AVKJØRSEL/ FRISIKT ØRLANDET. IVERS VEI 12

Oppdragsnavn	Avkjørsel/ frisikt. Ørlandet – Ivers vei 12
Prosjekt nr.	1350043124
Mottaker	Steinar Uddu, arkitekt
Dokument type	Notat
Versjon	1
Dato	04.11.2020
Utført av	Kristin Kråkenes
Kontrollert av	Tor Lunde
Godkjent av	Kristin Kråkenes
Beskrivelse	Vurdering av sikt i adkomst i forhold til vegnormalkrav

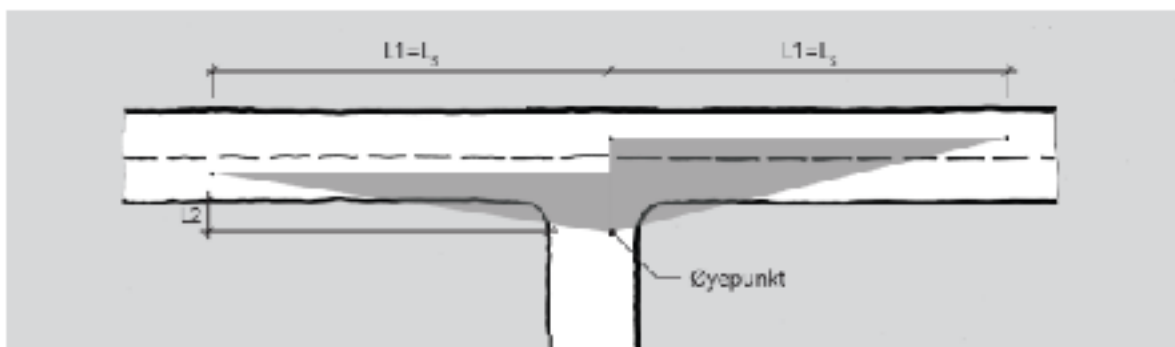
I tillegg til at siktforholdene for adkomst til boligen må ivaretas, må også siktforholdene for gående og syklende «rundt svingen» ivaretas. Syklende må på ethvert tidspunkt kunne se så langt som stoppsikten krever langs vegen, altså 25m når de kommer syklende fra sjøen, og 40m når de kommer syklende ovenfra (Ivers vei fra vest). Det er usikkert om dette kravet gjelder i denne situasjonen. Vegnormalene har flere tilfeller av at ulike normaler som er vedtatt til ulike tidspunkt har forskjellige krav og ulik bakgrunn.
